Oggetto: (ID. 5668) Procedimento di Valutazione di Impatto Ambientale ai sensi dell' art. 23 del D.Lgs.152/2006 ss.mm.ii. relativo al progetto di installazione di una nuova unità a gas per la Centrale Termoelettrica "Leri Cavour" della società Enel Produzione S.p.A. sita nel Comune di Trino (VC) - **Controdeduzioni.**

## **Centrale “Leri Cavour” di Trino**

**Progetto di installazione di una nuova unità a gas per la Centrale  
Termoelettrica “Leri Cavour” di Trino (VC)**

**Allegato 1. - Elementi di risposta alle osservazioni  
/pareri ricevuti**

Figura 3.3.4 – Aree Naturali Protette istituite con L.R. 11/2019 entrate in vigore il 1 gennaio 2021

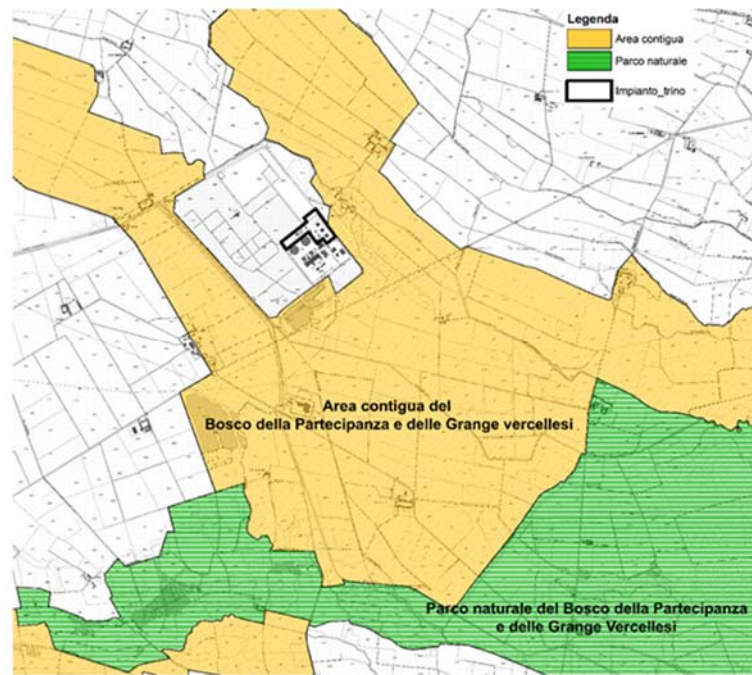
*“La presenza di aree protette nei dintorni della centrale proposta, alla luce delle recenti istituzioni che risultano essere state ignorate dal Proponente, è mostrata nella figura seguente.”*

*In pratica la centrale in progetto sarebbe al centro di una notevole e rara serie di aree protette, particolarmente pregiate per la conservazione delle specie protette di avifauna, che verosimilmente sarebbero danneggiate dalle emissioni e dal rumore prodotto dalla centrale stessa.*

Alla data di presentazione dell’istanza di VIA la perimetrazione vigente delle aree protette era quella rappresentata nella documentazione ambientale che ha corredato l’istanza.

Successivamente, in data 1 gennaio 2021, con l’entrata in vigore dell’art. 4 comma 1 punto 18 sexies e dell’art.3 comma 2 della L.R. 19 del 2009 come modificata dalla L.R. 11/2019, sono state rese disponibili le perimetrazioni delle seguenti Aree Protette:

Anche considerando tale recente perimetrazione, l’area di intervento resta esterna sia al Parco naturale che alla sua area contigua, e non risulta quindi soggetta a disposizioni di tutela.

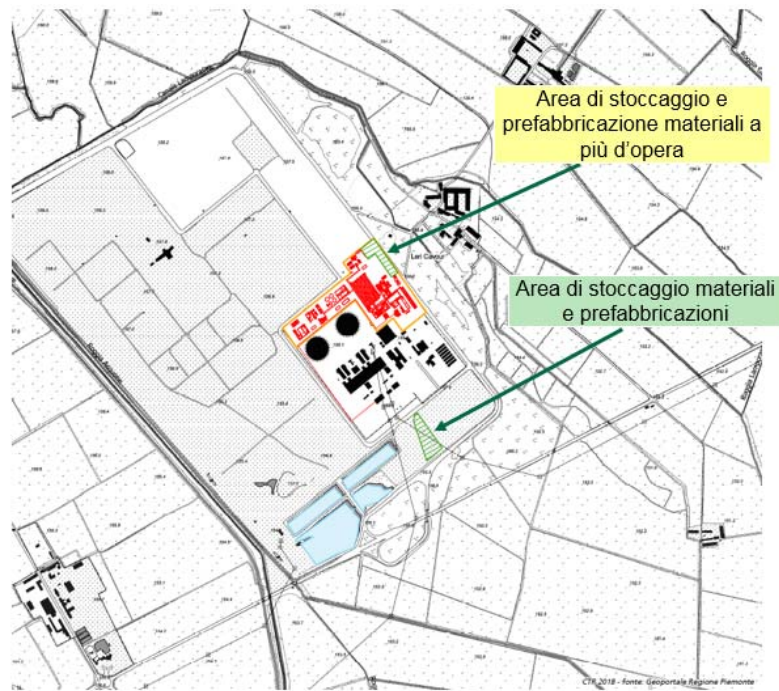
*“Il sito del Lago nella proprietà ENEL (distante 500 m dalla centrale) è già da tempo noto come sito riproduttivo per diverse specie di avifauna di interesse. Nell'ultimo anno, con la nidificazione di ulteriori nuove specie di estremo interesse e vulnerabilità, ha assunto il ruolo di ambiente riproduttivo di importanza nazionale.”*

Enel sottolinea che nelle Integrazioni volontarie presentate l'11 gennaio 2021 ENEL-PRO-11/01/2021-0000382, al punto 9, sono stati forniti chiarimenti e considerazioni in merito al tema che riportiamo nel seguito:

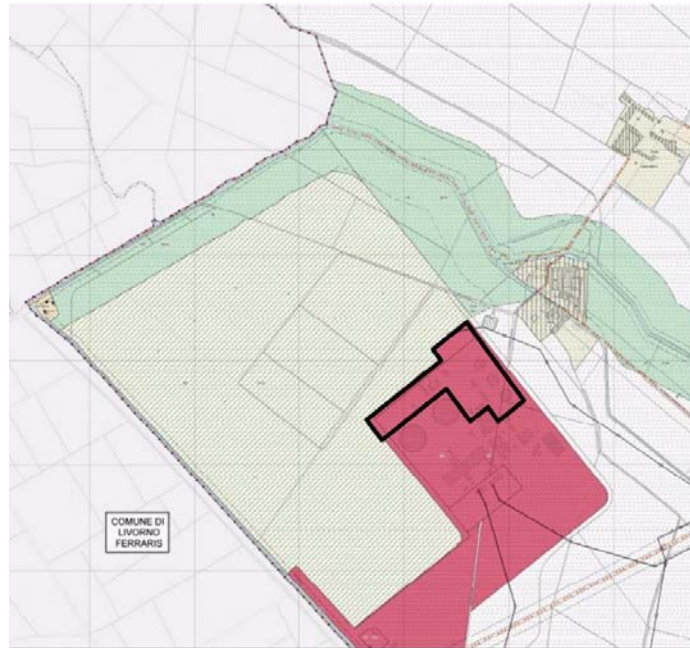
*notturmo a scopo trofico di queste specie anche negli ambienti risicoli che costituiscono una sorta di zona umida artificiale.”*

Sarà elaborata apposita Relazione illuminotecnica per l'impianto, che tenga in debito conto delle possibili eventuali interferenze con gli habitat che si sono insediati nelle aree limitrofe all'area su cui insiste l'impianto in oggetto. Enel precisa che i sistemi di illuminazione che si installeranno presso l'impianto, avranno il solo scopo di illuminare le aree interne alla centrale medesima, garantendo un livello di illuminamento espresso in lux idoneo alle attività lavorative, nel rispetto della normativa vigente per la sicurezza del personale (UNI EN 12464-1:2011 "Illuminazione dei Luoghi di Lavoro"). L'illuminazione notturna sarà studiata per limitare l'impatto sulle aree circostanti, tenendo conto che l'impianto risulta distante circa 4-5 km in linea d'aria dal Bosco della Partecipanza, e che in direzione opposta è presente il comune di Trino che dista dal Bosco circa 2.5 km.

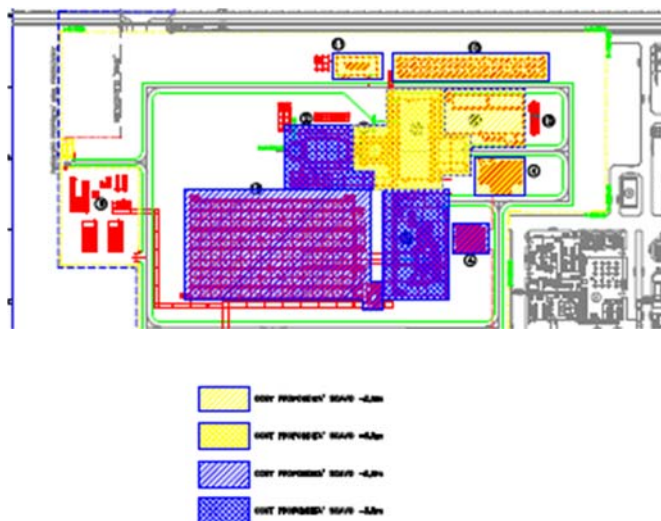
(...) devono essere predisposte planimetrie e sezioni quotate relative a tutti gli interventi di scavo nonché a trattamenti di consolidamento di strati di terreno" (...)

Per quanto riguarda la nuova unità a gas la rappresentazione schematica qui riportata rappresenta le varie zone oggetto dell'intervento con le profondità medie degli scavi da effettuare, si precisa che nella documentazione già presentata per la procedura di VIA in itinere, le profondità massime di scavo

considerate saranno pari a - 5 m con punte di - 6 m dal p.c. nella zona del Generatore di Vapore.

TITLE: TRINO -PERCORSO TUBAZIONI METANO-ACQUA GREZZA-ACQUA DI POZZO E RETE SCARICHI

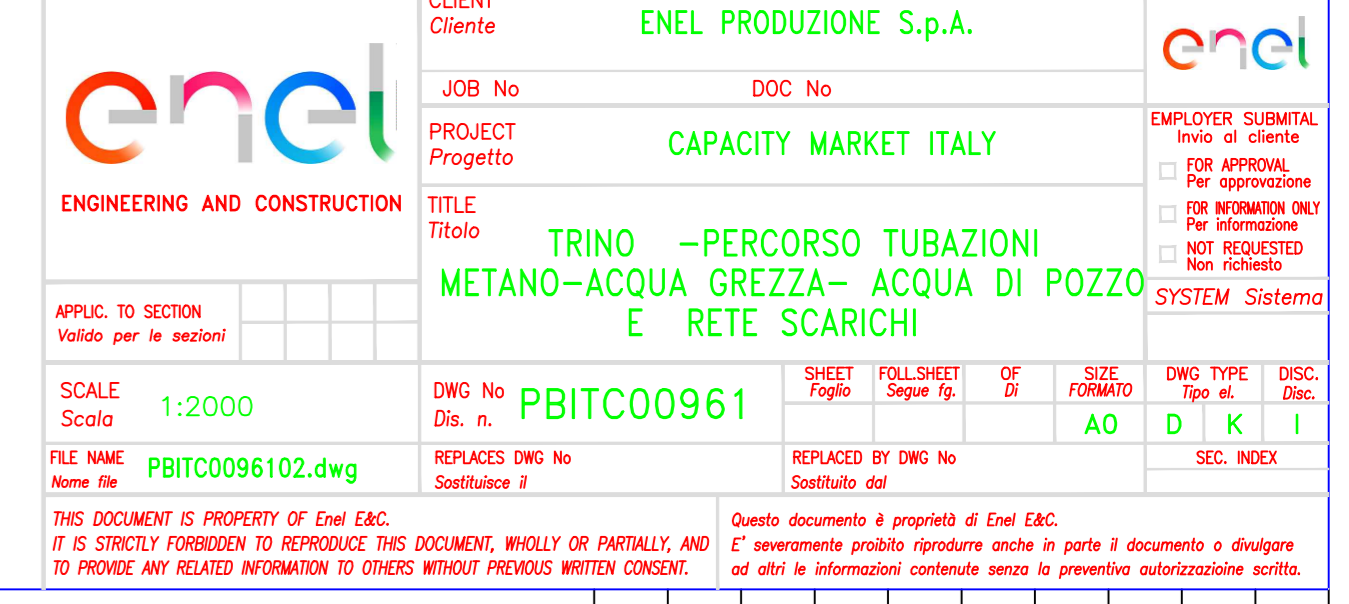
*52. esaminata la planimetria di cui all'allegato 12 ("Trino — Percorso tubazioni metano — Acqua grezza — Acqua di pozzo e rete scarichi") si ritiene che la stessa debba essere aggiornata con la legenda delle linee corredata con le direzioni di flusso;*

53. *Le acque sanitarie e domestiche, dopo lo specifico sistema di trattamento proposto, dovrebbero confluire direttamente al pozzetto TO3-SCO2 che pare diverso dall'ITAR, Le linee, con il relativo sistema di trattamento, dovrebbero essere rappresentate nella planimetria di cui all'allegato 12.*

Enel precisa che le acque reflue domestiche saranno trattate da apposito sistema di trattamento; di queste, solo la parte chiarificata, previo campionamento (per maggiori dettagli si suggerisce di fare riferimento alla Relazione Progettuale inviata con l'istanza di richiesta autorizzazione – doc. PBITC0005100 pag. 40/71), sarà inviata direttamente allo scarico SC02, o in alternativa nuovamente all'ITAR. I fanghi, invece saranno inviati al trattamento del sistema ITAR. La posizione dei sistemi di trattamento acque reflue è chiaramente indicata nella planimetria ALL. 12 della Relazione Progettuale. Si allega ulteriore planimetria di chiarimento (Allegato 2).

Per maggiori chiarimenti si allega la planimetria di chiarimento (allegato 2).
